| 07/12/2022      | תא/תעא/צ/2604(2) - תוספת אגף בעירוני א |
| 13 - - 0031-222 | דיון בעיצוב ארכיטקטוני                 |

דיון לאישור תכנית עיצוב אדריכלי ופיתוח נופי למבנה ציבור בתחום העיר תל אביב-יפו

#### הדמיות המבנים

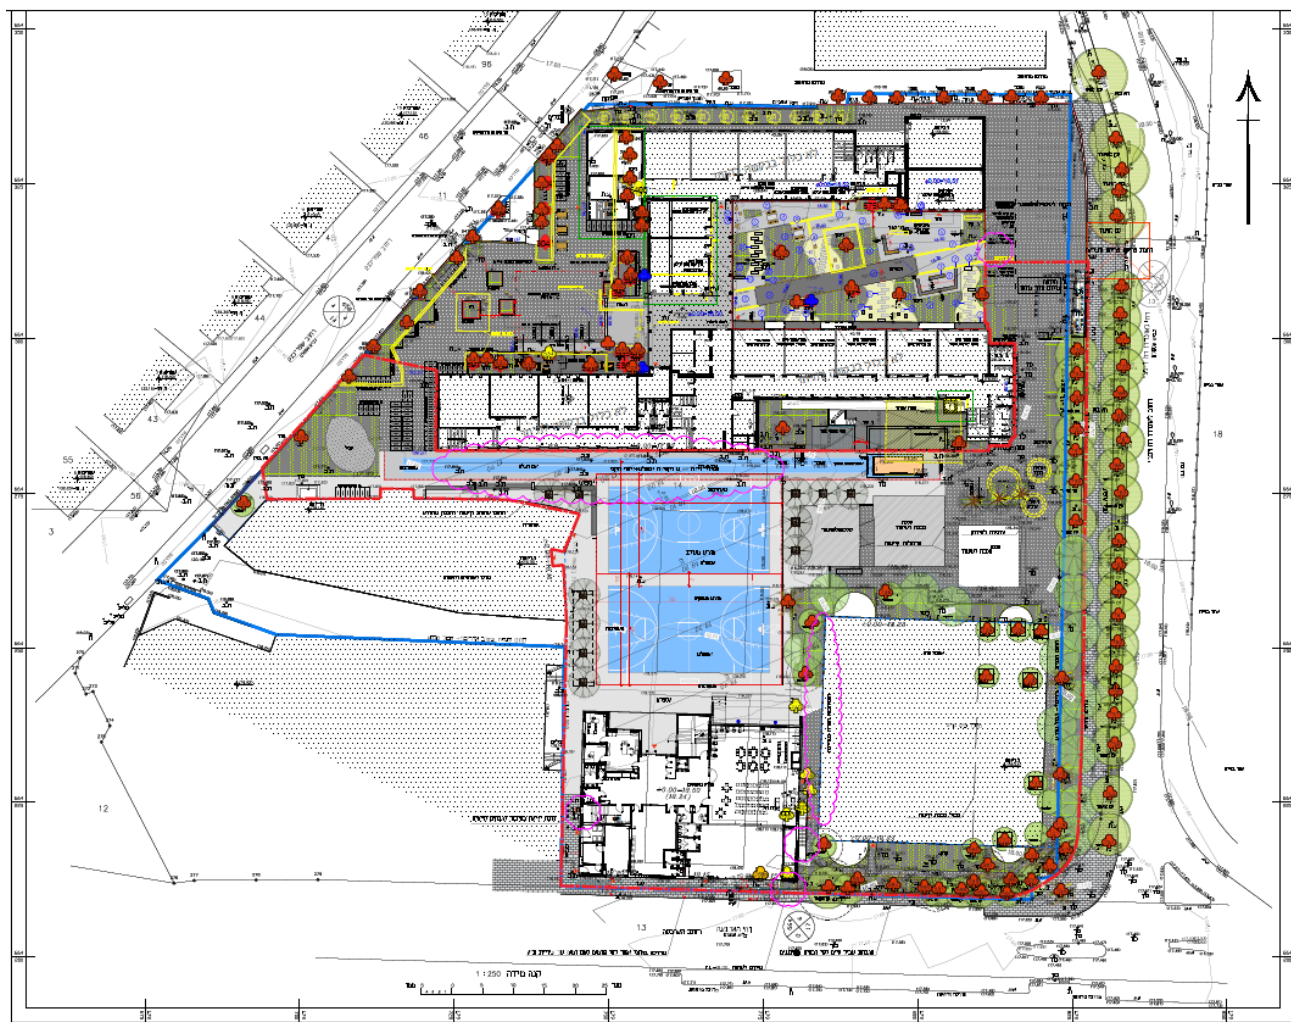
אסף הראל: התוכנית פגומה. ההורים לא מכירים את התוכנית למה לא לשתף או להענות לבקשת ההורים לדחייה? החצר כבר היום קטנה מאוד ואותה רוצים להקטין בחצי ולהוסיף עוד תלמידים. אפשר להוסיף על המבנה הקיים, על החניון, על האודיטוריום זה לא ריאלי.

מלי פולישוק: התכנית היא על 13 דונם, כמה מנוצל בתת הקרקע ולא יזיה מטרות? צריך מקום שבו הילדים יוכלו להוציא אנרגיה וככה תהיה פחות אלימות. למה שטח המסחר צריך להיות בתחום הזה? צריך ראייה כוללת של התכנון העתידי והעכשווי של מוסדות החינוך בעיר ת"א.

חן אריאלי : למה צריך מסחר? האם יש התייחסות לתחבורה? האם יוקצו חניות למורים? מיטל להבי : בטח לא בתוכנית הזו כי הם קרובים למתחם גבעון.

מלי פולישוק : הבניין יכול להיות על קו 0?

אורית בן אסא : ביכורים הוא בית ספר צומח, נצטרך לבדוק את אזורי הרישום. במרכז העיר יש בעיה ונעשתה חשיבה. איפה שניתן הרחבנו. הרחבנו את עירוני ד', תיכון חדש, נרחיב גם את עירוני ה'. בתוכנית הזו המסחר מקרב את הבניין לרחוב הארבעה ומאפשר להגדיל את החצר. צריך בכל קומה כמות מסוימת של כיתות כי זה מתוכנן לפי שכבות, זה דורש נפח מסוים של בניין לכן המיקום על דופן רח' הארבעה הוא מיטבי.

אורלי אראל : לא, כי זה מצריך בינוי בגובה של 2 מ' ואז הכיתות יהיו ללא חלונות.

החזית המסחרית תהיה חזית רחוב פעילה לשימושים מסחריים ושימושים בעלי אופן ציבורי שהשימוש ייקבע במסגרת היתר הבניה
